大型トラック車高調整装置のリコール

平成 29年9月15日

リコール届出番号4112

改善箇所説明図

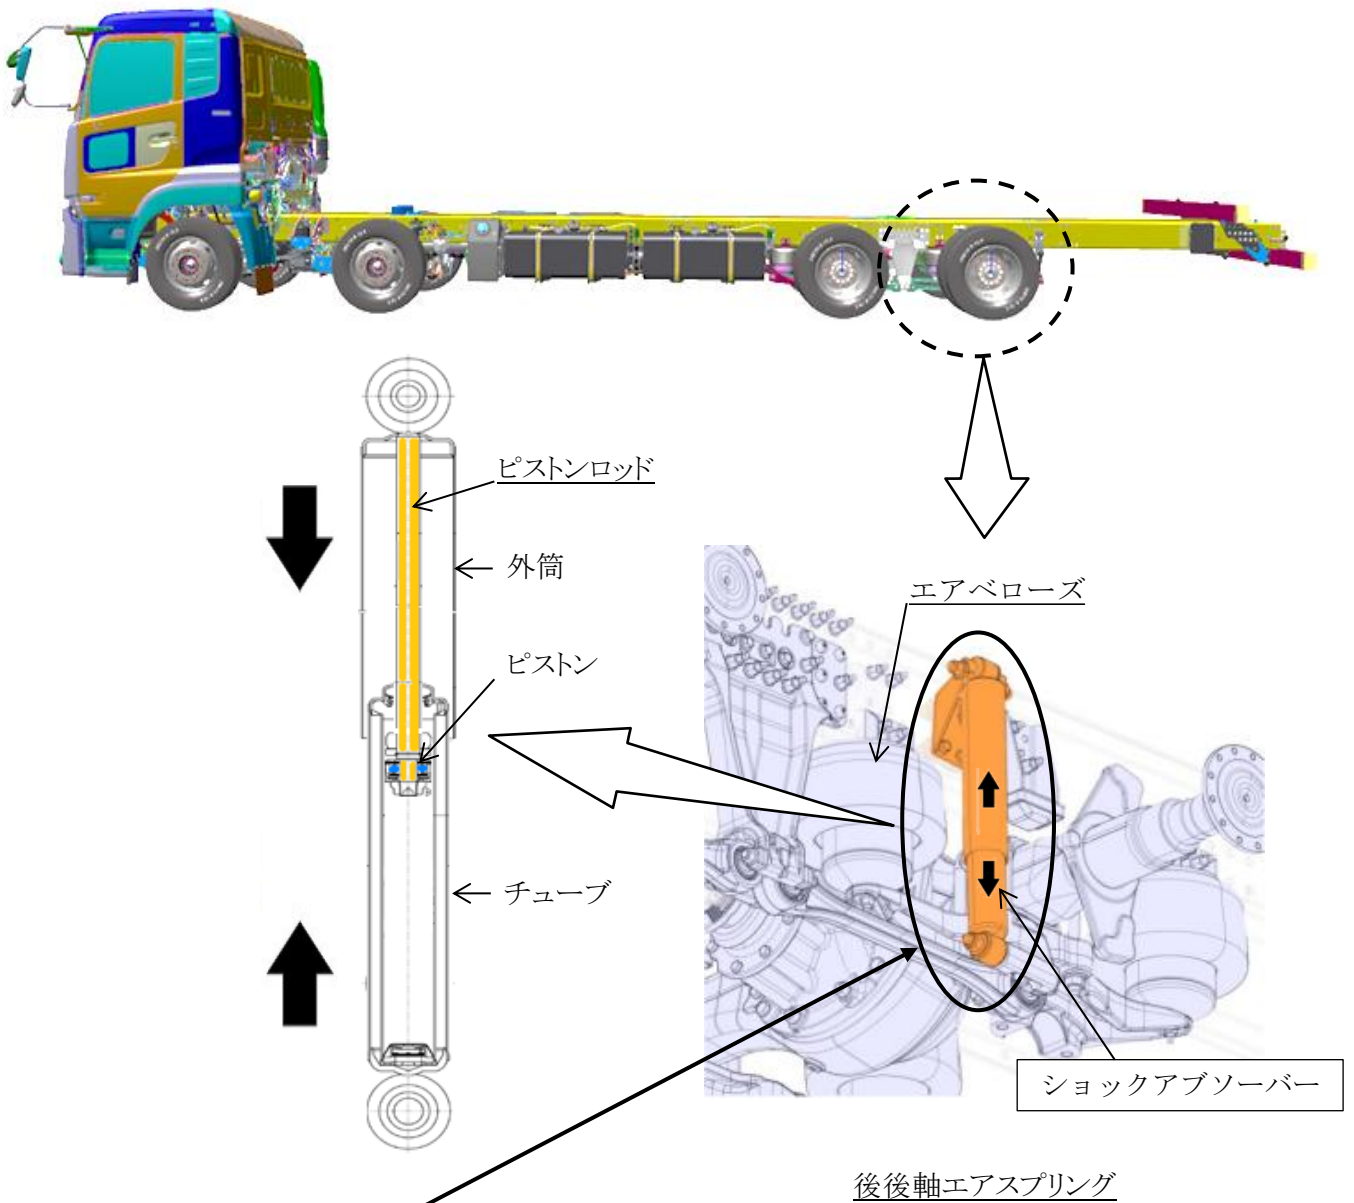
基準不適合発生箇所

大型トラックの後2軸エアサスペンション仕様において、車高調整装置の最大車高設定値が不適切なため、荷役作業時等で最大車高まで上昇させた場合に、後後軸のショックアブソーバーが最大可動範囲を超え、その後車高を下降した際に内部部品が変形してスムーズに下降しなくなることもある。そのため、そのままの状態で使用を続けると、当該ショックアブソーバーのピストンロッドが折損して、エアスプリングと干渉しエア漏れを起こす、もしくはタイヤと干渉してバーストし、最悪の場合、発熱により発火するおそれがある。

改善措置の内容

全車両、車高調整装置のプログラムを変更するとともに、ショックアブソーバーを点検し、損傷がある場合は新品に交換する。

識別： ショックアブソーバーに黄色のペイントを塗布する。
